## Visuelle Änderung: Vorübergehend anderer Farbton für Steckverbinder und Zubehör

Art der Maßnahme:  PCN  PDN  Kurzfristige Aktion (< 6 Monate)

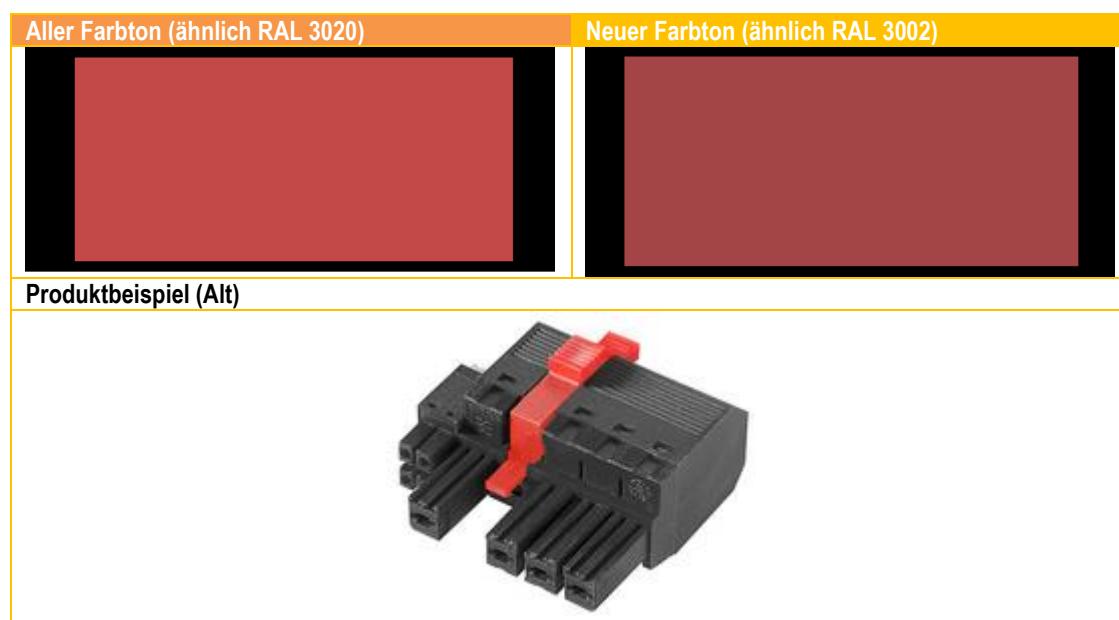
Aufgrund kurzfristigen Lieferstopps eines Farbpigmentes unsere Kunststoffgranulate, müssen wir vorübergehend bei roten Steckverbindern und Steckverbinderkomponenten (z.B. Flanschbetätiger, etc.) auf einen anderen Farbton umstellen.
